第2回意見聴取会  
「多核種除去設備・地下貯水槽・地下水バイパス等」  
に対する委員等からのコメントへの回答

平成24年 9月 5日

東京電力株式会社

## 第2回意見聴取会 委員からのご質問に対する回答補足

図 HICベントフィルタ フィルタ部の構造

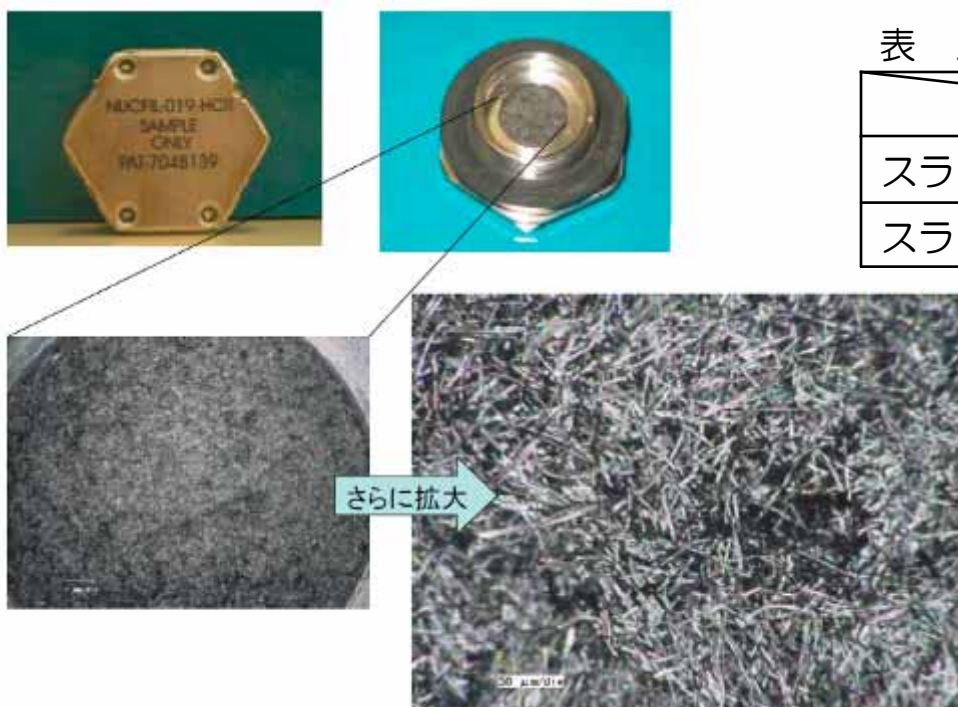
HICベント機構は凍結により閉塞するか。（山本委員）

- HIC内部のスラリーの発熱量は、約7W/m<sup>3</sup>と小さいことから、雰囲気温度0度付近では水蒸気の発生はほとんどない。  
なお、ベントフィルタのフィルタ部は下図に示すように通気のために空隙を持った構造となっている。

# 放射性物質の閉じ込め機能（４）

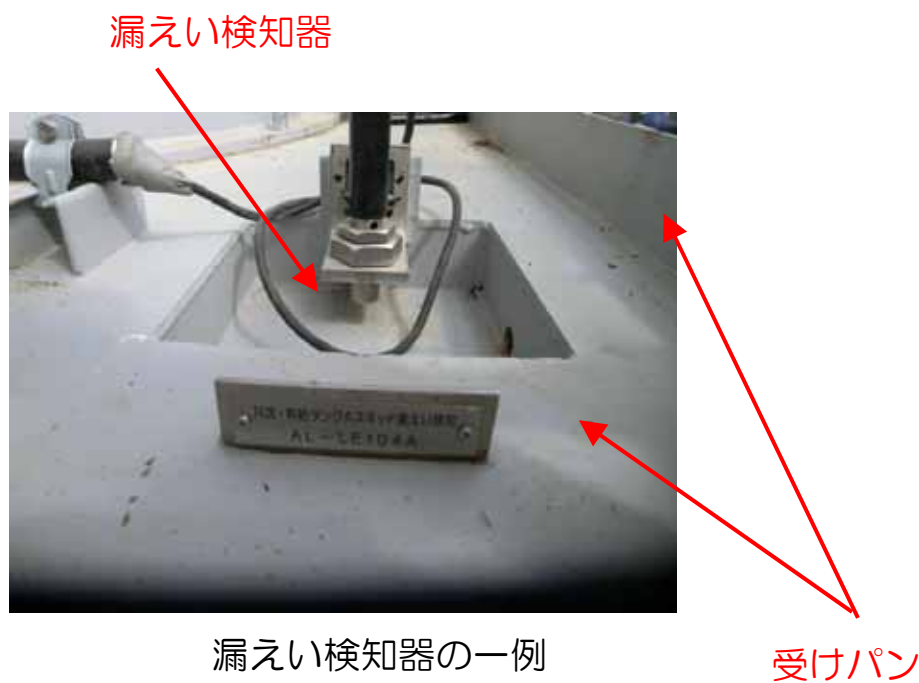
雨天の際にスキッド外で漏えいした場合、検知されずに漏えい水が雨水と共に施設外に排出されるのではないか。

《雨天時の対応》

- 多核種除去設備を構成する機器類は、スキッドで構成されており、各スキッドには受けパンと漏えい検知器を設置。また、受けパン内に雨水が流入しないよう、各スキッドはビニールシート等で養生。

# セシウム吸着装置吸着塔の線源条件について（1）

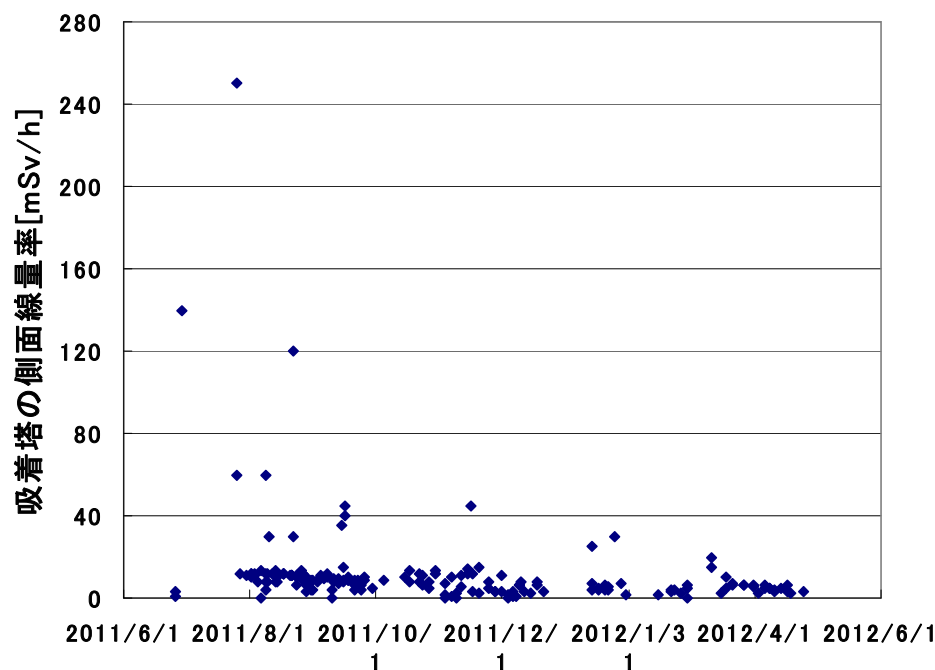
南エリアでは、セシウム吸着装置吸着塔や第二セシウム吸着装置吸着塔の放射能（線源）強度を変えているが、どのような評価がなされたのか。その根拠を明らかにした上で、妥当性を説明して欲しい。（NISA）

- セシウム吸着装置吸着塔は、吸着塔の側面線量率の実測定結果をもとに線源条件を設定し、MCNPコードにて線量評価している。設定条件は以下の通り。
  - ・ 吸着塔を低線量吸着塔（10mSv/h未満），中線量吸着塔（10mSv/h以上40mSv/h未満），高線量（40mSv/h以上）の3種類に分類
  - ・ それぞれの平均値（5mSv/h，12.9mSv/h，95mSv/h）に応じ，吸着塔内の線源条件（放射能量）を設定
  - ・ 3inch遮へいの高線量吸着塔については、モデルを再構築し線源条件を設定（当初は他の吸着塔と同様に7inch遮へいモデルで条件を設定し評価していた）
  - ・ 使用済吸着塔の実績値及び予測から，低・中・高線量吸着塔の塔数を，412塔・172塔・20塔と設定
- 一時保管施設(第一施設分)の線量率は、約0.67mSv/年(概算値)と評価した。(一時保管施設(第二施設分)の評価値約0.26mSv/年と合わせて南エリアは計約0.93mSv/年(概算値)と評価)

## 地下貯水槽について（2）

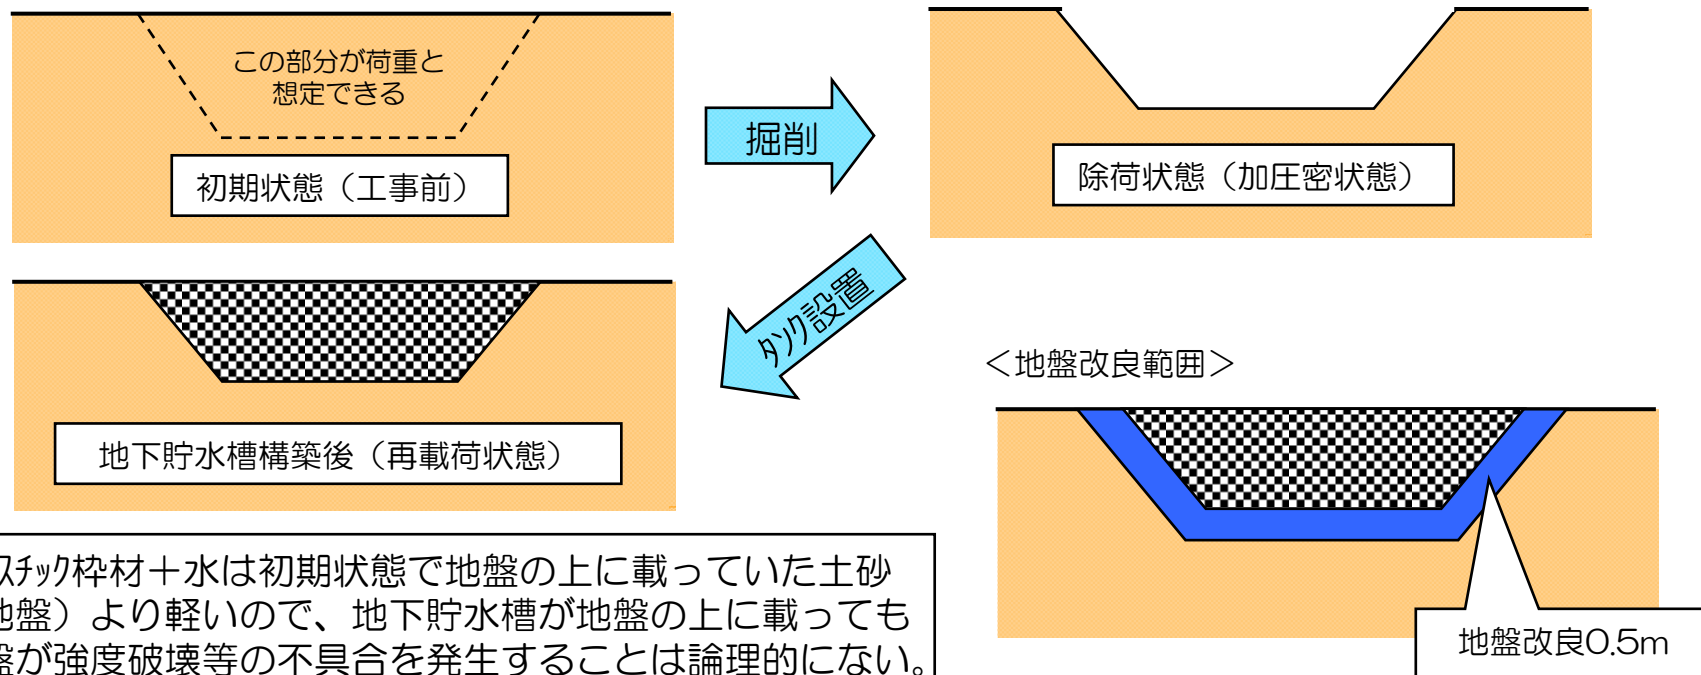
「地盤条件等から大型タンクを設置できない敷地を有効利用する観点から...」とあるが、そのような地盤に地下貯水槽を設置しても問題は生じないのか。（NISA）

地下貯水槽は、その構築過程から鋼製円筒縦型タンクより地盤強度を必要としない（下図参照）。しかし、念のため、表層0.5m厚さを地盤改良（セメント系改良材）を実施して地盤を補強している。

# 地下水バイパスについて（1）

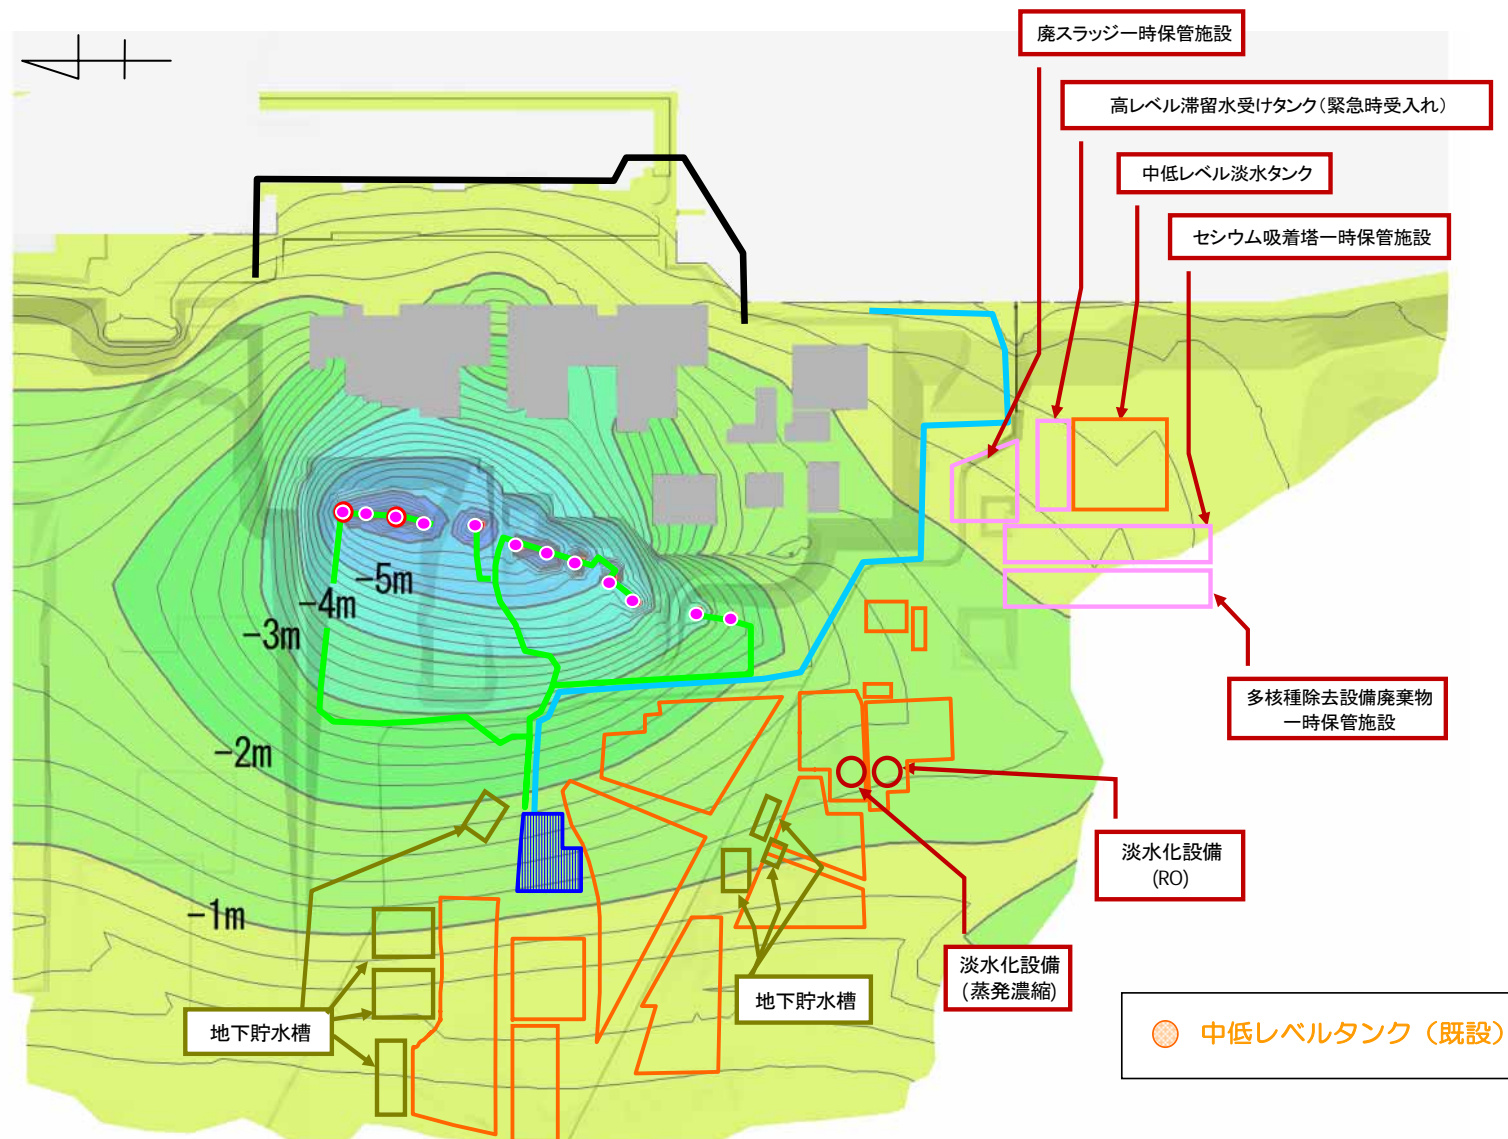
地下水バイパスによる地下水位の低下により、地盤沈下が発生しないか。  
(NISA)

原子炉建屋、タービン建屋、運用補助共用施設（共用プール）などの建屋は、新第三紀の泥岩（富岡層）に支持されていることから、沈下の恐れはないと考えられる。また、建屋周辺の地下水位は、地震前、サブドレンが稼働して十分に低下していたことから、地下水バイパスの稼働に伴い、現況から地下水位が低下しても、建屋周辺の地盤が沈下する恐れはないと考えられる。

## ■O.P.+35m盤

タンクエリア等の一部で地下水位が若干低下するが、その量は2m程度以下と想定される（図-1）。揚水する地下水は不圧地下水であり、地下水位よりも下の地層は、地質年代が古く（新第三紀）、十分に圧密されていることから、地下水位の低下に伴う沈下の恐れはないと考えられる（図-2）。

図 一時貯留タンク吸気管口設置概略

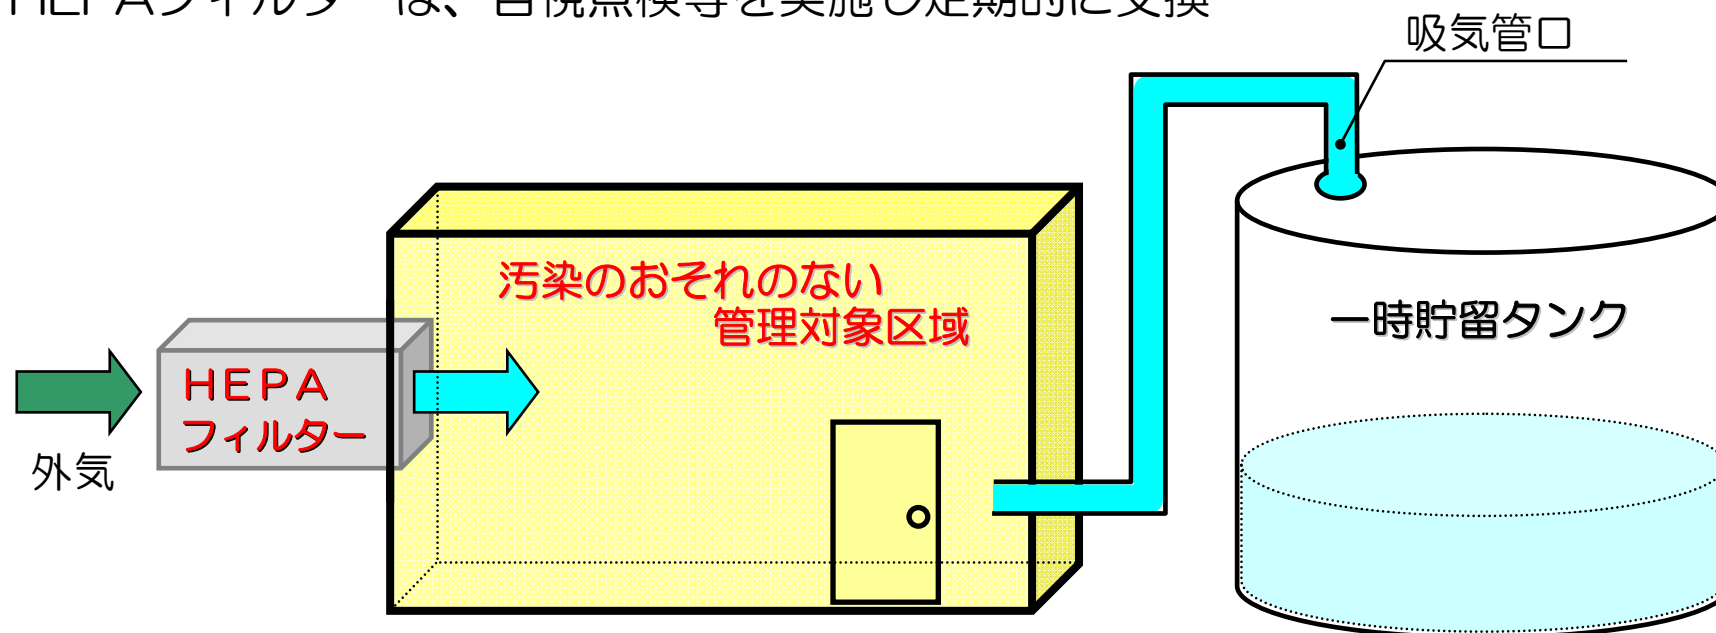
地下水に汚染の恐れがないこと、特に分析のためのサンプリング実施以降に地下水を汚染させない管理が十分になされること説明すること。（NISA）

- 万一の空气中放射性物質混入の防止として、一時貯留タンクへ供給される外気は、ろ過処理された空気になるように設備を構成
- 一時貯留タンク供給される空気は、『汚染のおそれのない管理対象区域』から供給する
- 『汚染のおそれのない管理対象区域』は、立入の都度、床などの表面の放射性物質の密度汚染、空气中の放射性物質濃度が法令に定める管理区域に係る値を超えないことを確認する
- HEPAフィルターは、目視点検等を実施し定期的に交換

# 敷地境界の線量評価について (2/2)

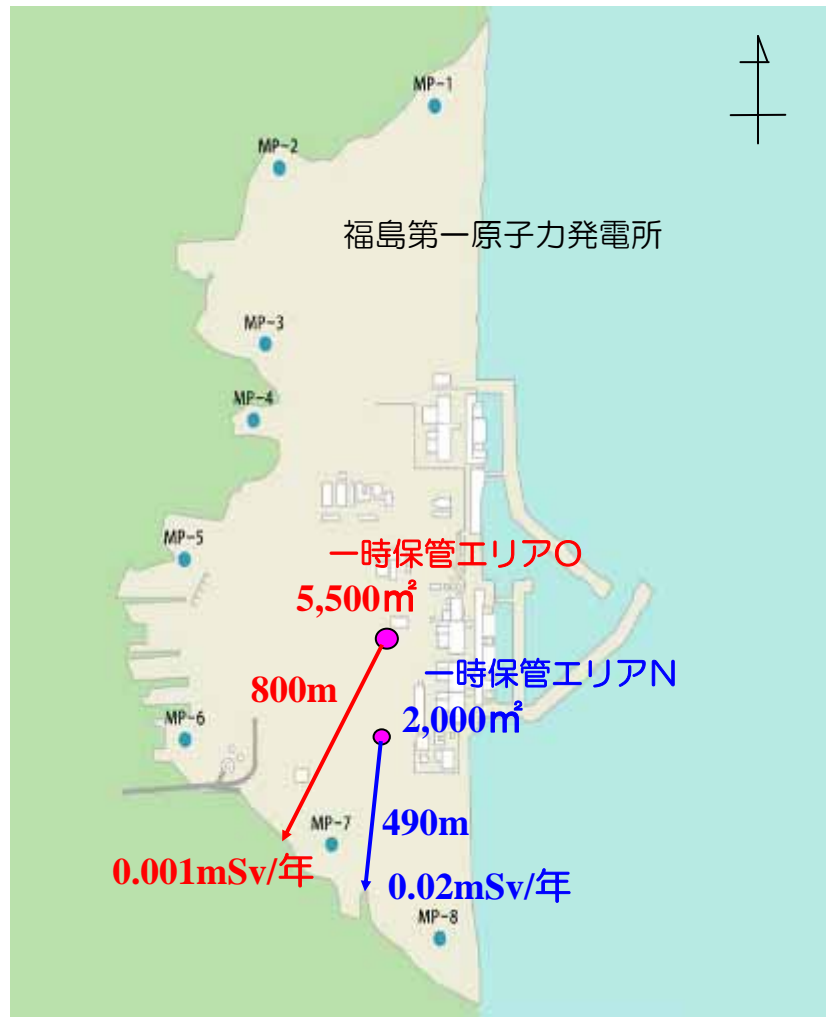
エリアOは、エリアNに比べ貯蔵容量が大きいのに敷地境界線量が  
 エリアOの方が小さいのはなぜか？（山本委員）

敷地境界線量は、線源の大きさ（表面積）にほぼ比例するため**エリアO**は、**エリアN**に比べ約2.5倍の影響がある。

**エリアO**は**エリアN**に比べ、敷地境界から離れているため、線量は**エリアN**の約1/3まで減衰する。（距離の二乗に反比例）

**エリアO**は**エリアN**に比べ、310m程敷地境界から離れているため、空気層による遮へいで、**エリアN**の約1/10に減衰する。

**エリアO**は、**エリアN**に比べて貯蔵容量が大きいですが、敷地境界から離れているため**エリアO**の方が敷地境界における直接線とスカイシャイン線が小さくなる。
